Dotyczy: postępowania o udzielenie zamówienia sektorowego - nr sprawy: II/431/2013.

W związku z pytaniami Wykonawców do postępowania sektorowego prowadzonego w formie przetargu pisemnego pn.: „Dostawa dwóch sztuk podnośników kolumnowych 8 elementowych do wagonu tramwajowego z przeznaczeniem dla: 1 szt. – R-1 Będzin; 1 szt. R-2 Katowice” – nr sprawy: II/431/2013, wyjaśniam:

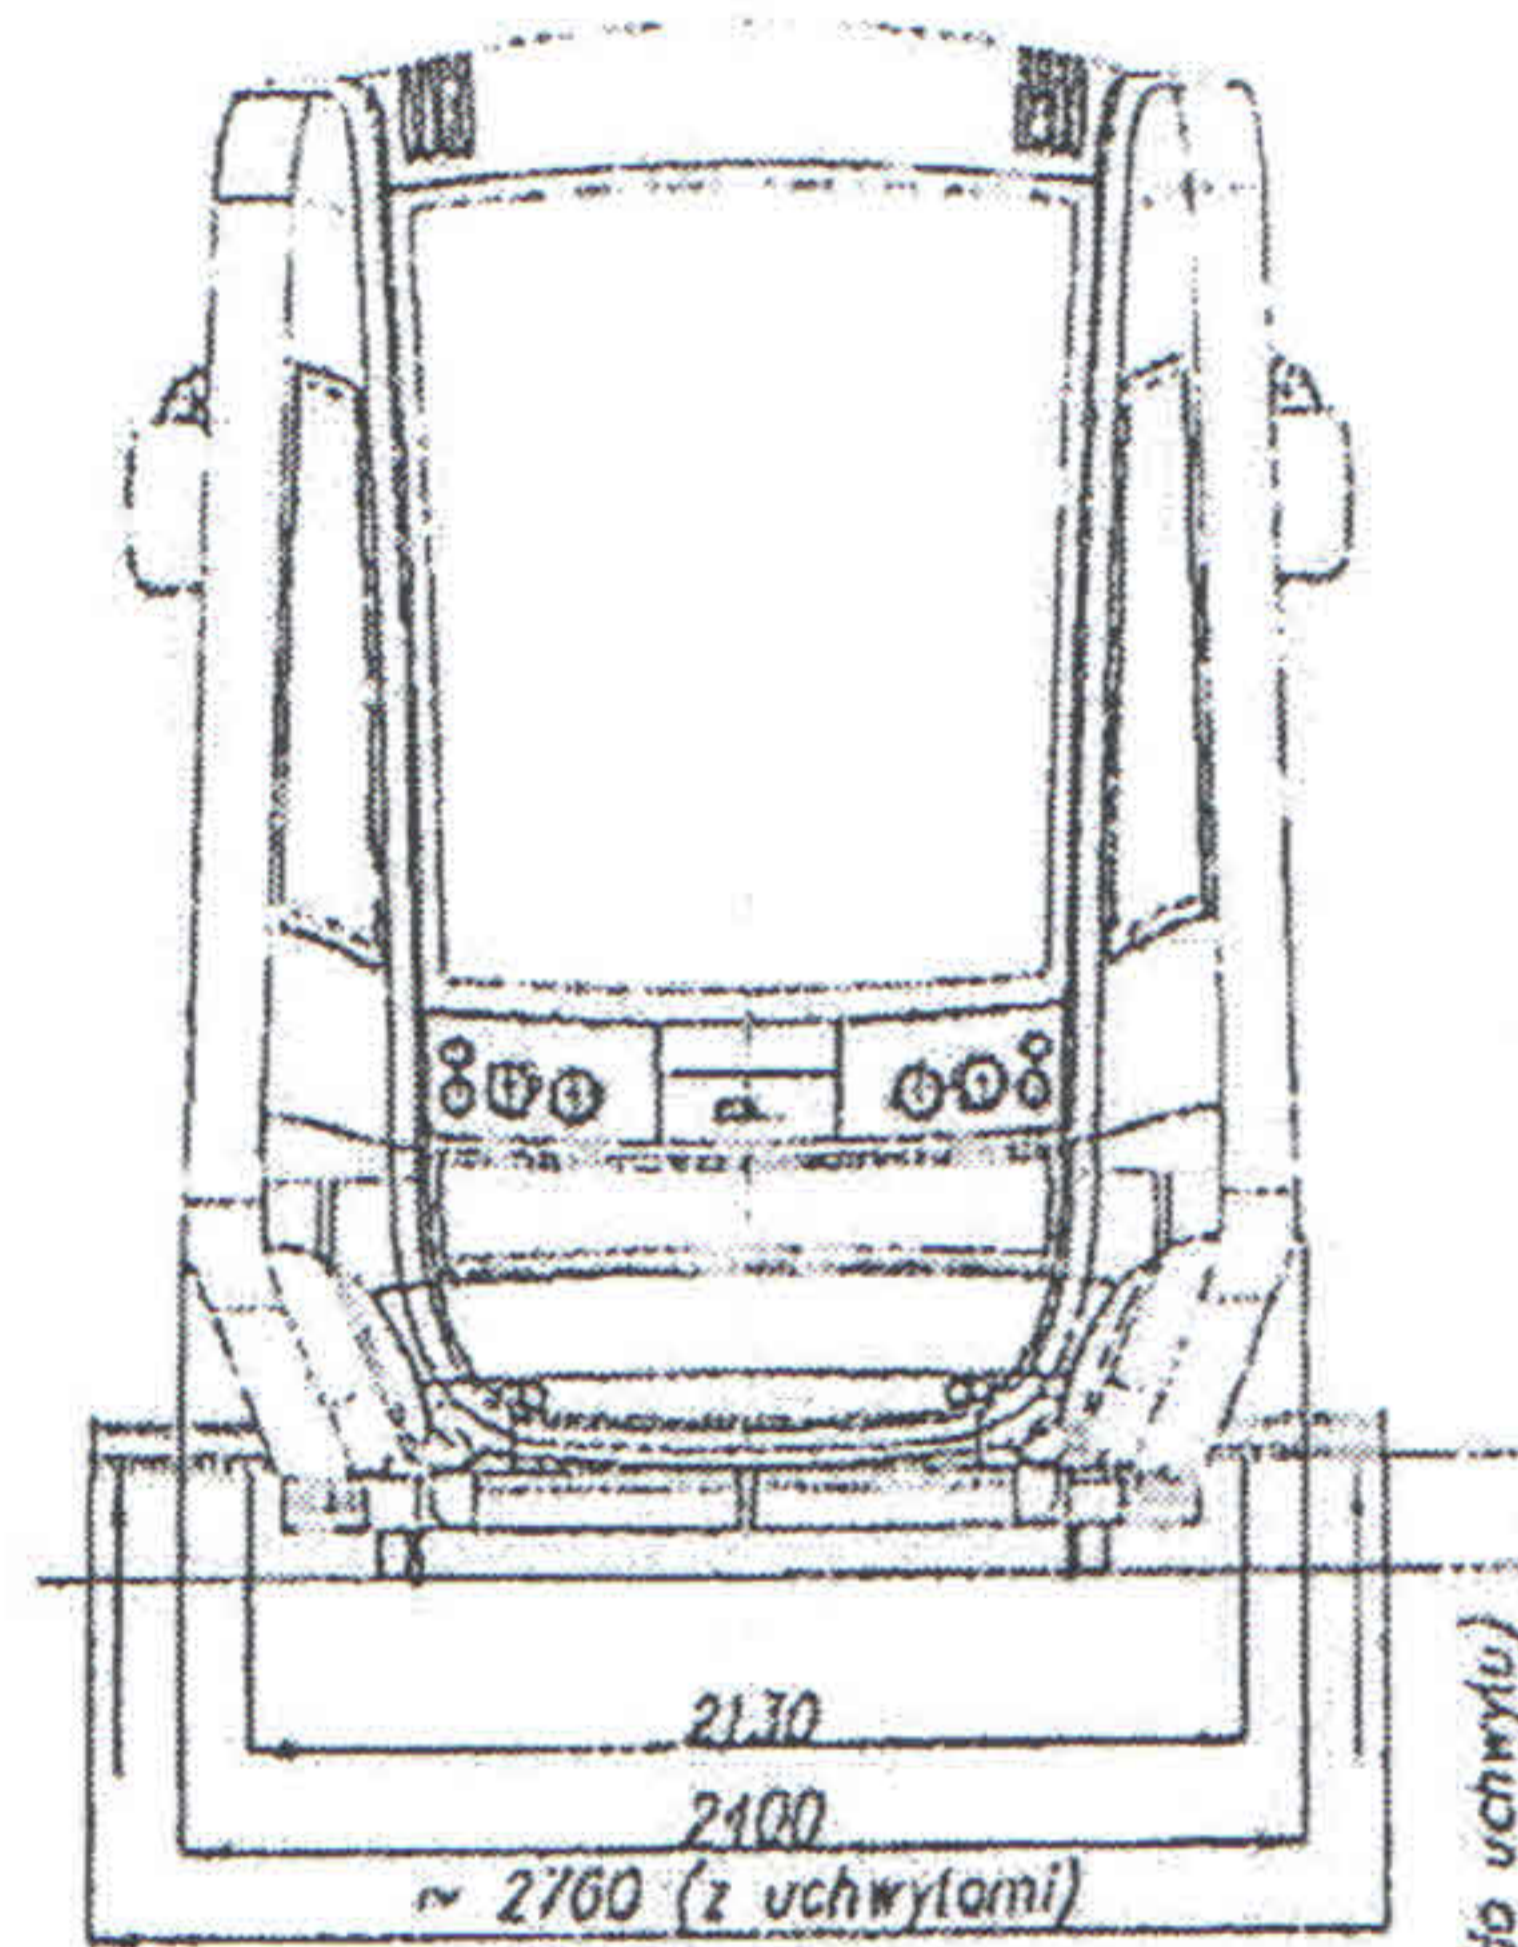
Niniejszym zwracamy się do Państwa z zapytaniem o dodatkowe dane techniczne niezbędne do poprawnego doboru podnośników kolumnowych na potrzeby obsługi tramwajów PESA TWIST wersja 3 modułowa 32 m. Prosimy zatem o dostanie:

- a) informacji na temat wymiarów i rodzaju (kształtu) punktów podparcia za które podnoszony będzie tramwaj (najlepiej rysunek techniczny)
- b) informacji nt. wymiarów gabarytowych tramwaju tak aby zapewnić że nie dojdzie do kolizji podnośnika i adaptera z podnoszonym tramwajem jak wymagacie tego Państwo w SIWZ.

Prosimy o podanie danych dotyczących parametrów technicznych odnośnie wymagań Ogłoszeniodawcy dotyczących adapterów kolumn, w tym również podanie punktów podnoszenia i podwozia tramwajów, które na kolumnach będą obsługiwane.

Przedmiotowe parametry ujęte na załączonym rysunku.

Przedmiotowe parametry ujęte na załączonym rysunku.

150 mm (wysokość od podłogi do uchwył)

pozycja montażu uchwył w łamwaju
